## Aménagement de la Scandibérique (EV3) au niveau d'Orly et à Vitry

Annexe au courrier adressé au Conseil départemental du Val de Marne, 30 novembre 2017 (Photos FCDE)

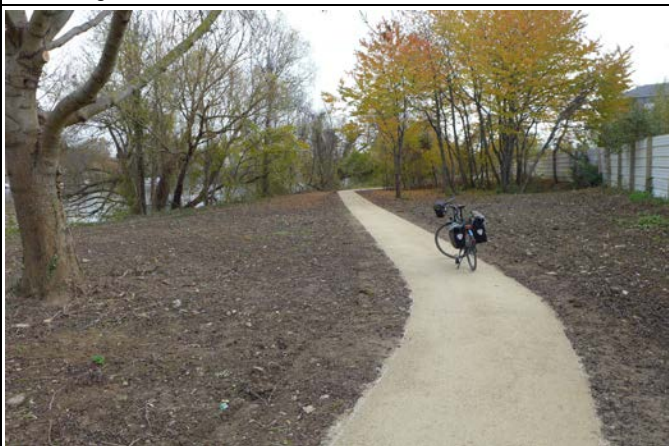
2. Ce passage est toutefois resté longtemps difficilement praticable, avec un **chemin très dégradé**, non revêtu, en particulier sur la section au sud du port d'Orly (photo). Au niveau du port lui-même, le chemin empierré est lui aussi dégradé par les passages d'engins lourds.
